2022年5月22日
アドバンテック株式会社

産業用リモート I/O モジュール ADAM-4053-E 生産終息のお知らせ

Improvement

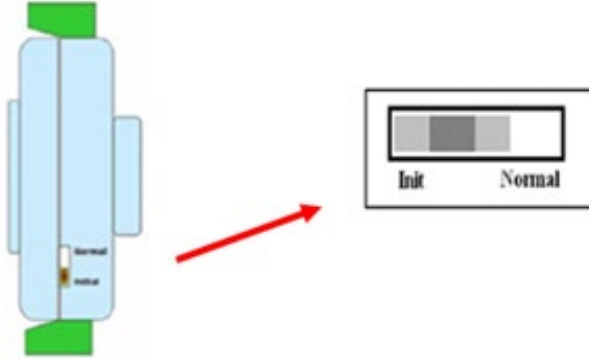
Impact	New version
Pin assignment	INIT*/DI15 changes to DI15
Hardware spec	Backward compatible
FW	New version A 4.01 or later
Utility	Adam/Apax .NET Utility 2.6.00 B15 later version

- INIT*/DI15 changes to DI15

1. Enable data format settings (parity none/odd/even, stop bit 1/2) for ADAM ASCII protocol
2. Add Initial switch
